AMENDEMENT

Onderwerp:
Vaststellingsbesluit bestemmingsplan vervoersknoop Bleizo (BP156)

De raad van de gemeente Lansingerland in vergadering bijeen d.d. 7 juli 2016

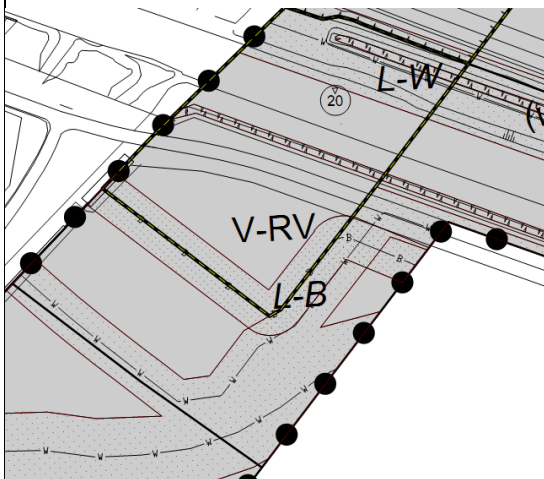
De ligging van de bebouwing van het Prorail station t.o.v. de kerosineleiding zodanig aan te passen dat de kerosineleiding hooguit onder een plein komt te liggen en niet onder een bebouwing. Met bijgevoegde tekening de plankaart aan te passen.

Een nieuwe risicoanalyse op te stellen met daarin deze punten: De ligging van de kerosineleiding aan te passen aan de tekening bij beslispunt 1. Tevens de hoeveelheid kerosine-uitstroom van 1% (35 m³) van de leidinginhoud voor natuurlijke uitstroom te verhogen tot 350 M³ ofwel 10% van de leidinginhoud. Daarbij door het aanwezig zijn van een wachtruimte en een verwachte max. 10.000 bezoekers, het aantal aanwezige personen in de risicoanalyse op 100 te stellen.

V-RV is bouwvlak OV-station, -B- is de kerosineleiding, het station eindigt in het hart van de leiding.

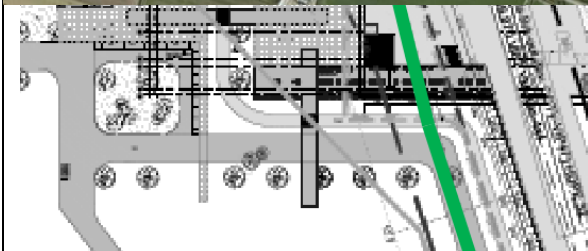
In de verbeelding T16.06207 bij het bestemmingsplan is een 80 bar 33 cm diameter kerosineleiding met capaciteit van 550.000 liter/uur tegen het bouwvlak van het station aan gesitueerd. Dat is echter te gevaarlijk.

In de risicoanalyse staat vervolgens de locatie van het station totaal verkeerd aangegeven.

Maar bovenal is het heel gevaarlijk om de kerosineleiding onder het station door te laten lopen.
